INTERVENTI CORRELATI AL RECEPIMENTO DELLA CONDIZIONE AMBIENTALE N. 2 DI CUI AL PARERE DEL MINISTERO DELLA CULTURA PER IL NODO INTERMODALE DI BRINDISI - COLLEGAMENTO PORTO BR - RETE NAZIONALE (prot. MIC_SS_PNRR|1228-P del 5 luglio 2022)

ID 7567 – RELAZIONE DI OTTEMPERANZA

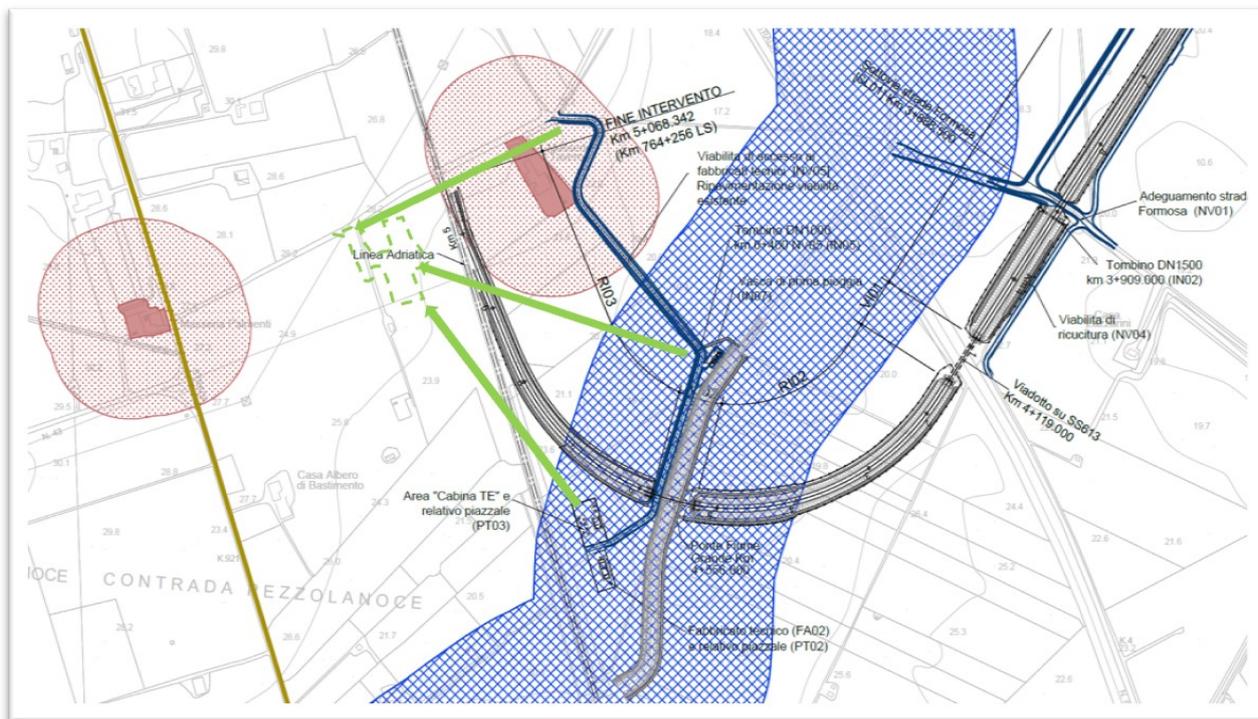
Nell’immagine seguente si rappresenta planimetricamente la configurazione originariamente presentata nell’ambito del procedimento di VIA, che è risultata oggetto della prescrizione di che trattasi, da intendersi quindi superata, e la rispettiva ricollocazione degli elementi progettuali oggetto del presente documento.

La figura rappresenta, mediante le frecce verdi, lo spostamento dell’ubicazione dei fabbricati tecnologici e dei relativi piazzali, nonché della vasca di prima pioggia rispetto alla fascia di rispetto del fiume Grande indicata mediante campitura azzurra.

Si è provveduto in tal senso ricollocando il piazzale PT02 e relativo Fabbricato FA02, il fabbricato FA03 e relativo piazzale PT03, nonché della vasca di prima pioggia (IN07), nei pressi del bivio tra la linea storica Bari – Lecce e il nuovo collegamento ferroviario con la Stazione Elementare, con asse alla pk 4+989 km della linea di progetto.

La ricollocazione di cui sopra ha comportato la modifica della viabilità denominata NV05, di nuova realizzazione, funzionale all’accesso a detti piazzali e fabbricati, con la conseguente modifica della posizione del sistema di trattamento delle acque di drenaggio stradale, ovvero della vasca di prima pioggia denominata IN07.

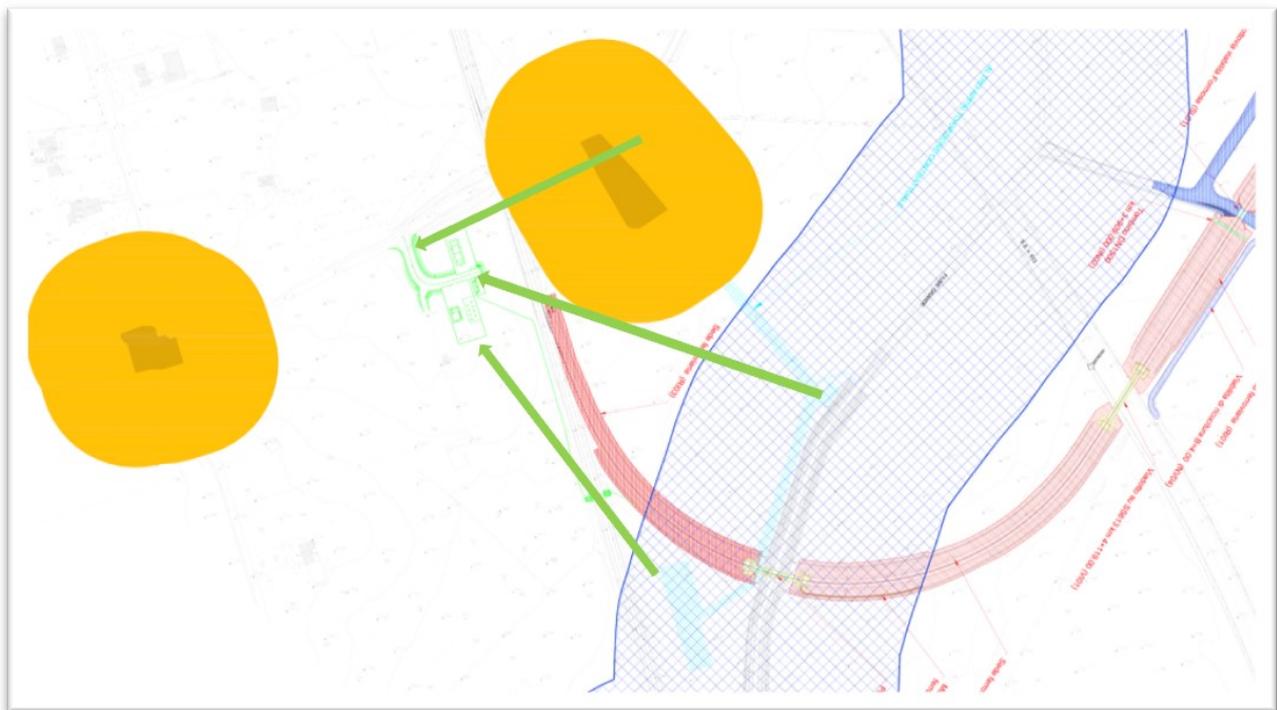
Nella figura a seguire si rappresenta (in verde) la nuova soluzione progettuale adottata e un dettaglio dei vincoli (la campitura azzurra è rappresentativa della fascia di rispetto del Fiume Grande ai sensi dell’art. 46

delle NTA del PPTR della Regione Puglia, in giallo la fascia di rispetto tutelata ai sensi dell'art 143 del D.lgs.42/04 e dal PPTR della Regione Puglia).

In ciano è rappresentata la posizione di piazzali fabbricati e vasca di prima pioggia della soluzione originariamente presentata in VIA

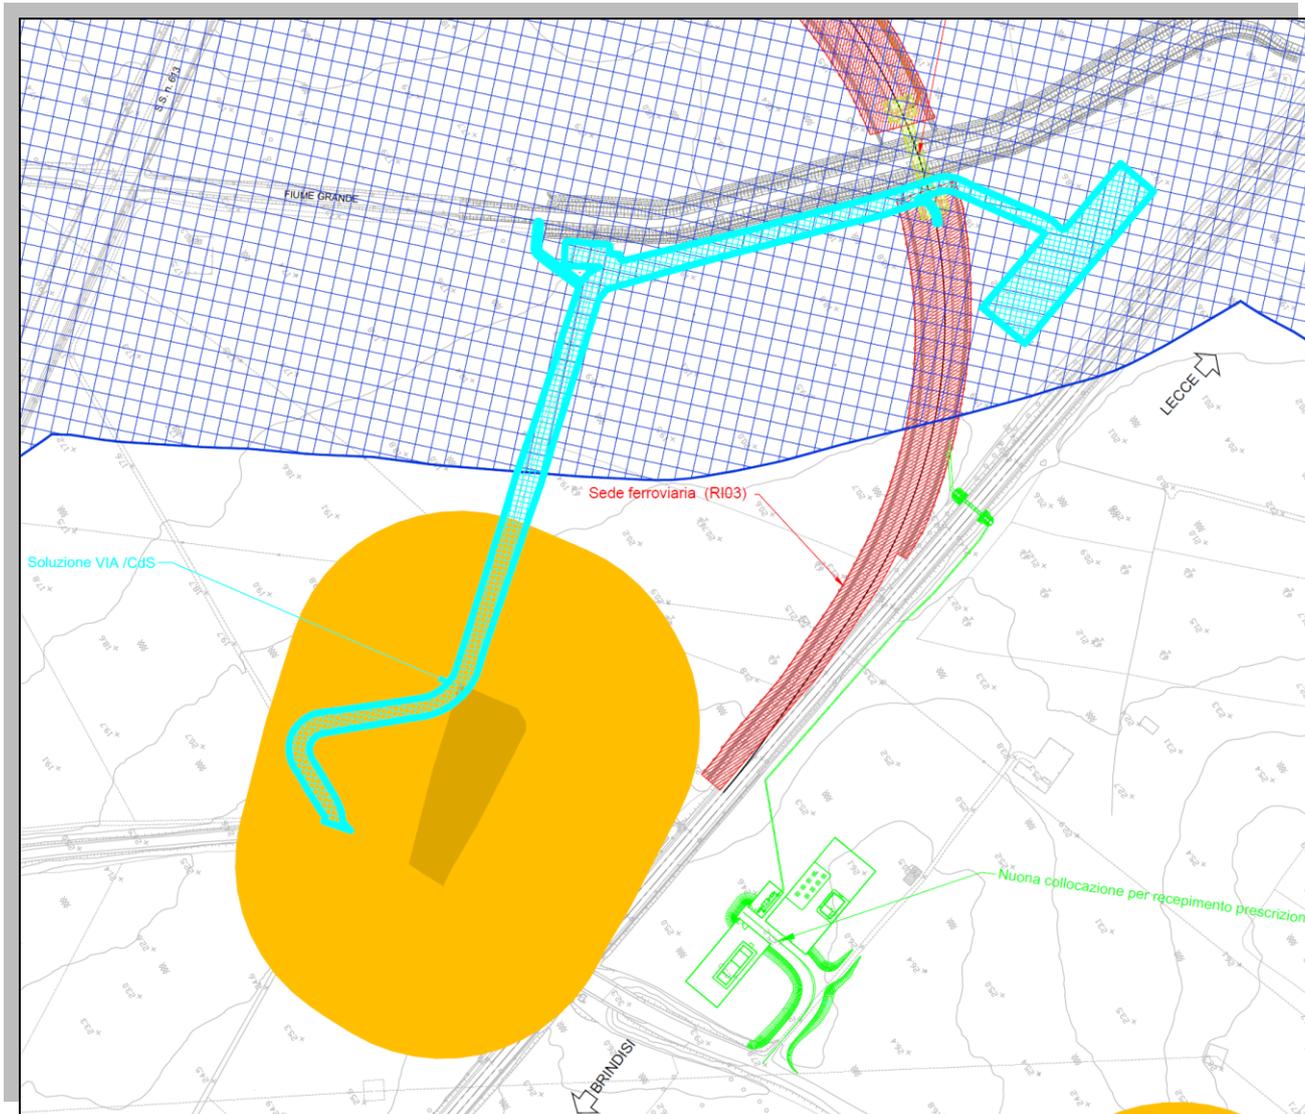
Nella figura a seguire con maggiore dettaglio il confronto tra soluzione presentata in VIA e in CDS e soluzione aggiornata per recepimento della prescrizione VIA di cui alla presente relazione di ottemperanza.

Nella nuova ubicazione dei fabbricati tecnologici si è data priorità all'evitare aree soggette a tutela paesaggistica perimetrata nel PPTR della regione Puglia al fine di limitare eventuali nuove pressioni sul paesaggio e sull'ambiente. La soluzione progettuale con il nuovo posizionamento delle opere è stata inoltre presentata preliminarmente alla SABAP di Brindisi e Lecce.

Come detto il posizionamento dei fabbricati tecnologici, relativi piazzali e della viabilità di accesso nel progetto definitivo assentito ricadevano all'interno dell'area del fiume Grande tutelata nel PPTR come "Fiumi torrenti e corsi d'acqua iscritti negli elenchi delle acque pubbliche" - art. 46 delle NTA del PPTR e art. 142 lett. c. D.Lgs. 42/04. Per la nuova posizione si è scelto di ubicare i piazzali in prossimità dell'area di intervento del Progetto definitivo assentito che è stata oggetto di analisi e caratterizzazione in sede di VIA e che ha ottenuto parere di compatibilità ambientale con DM_2022-0000203 del MASE.
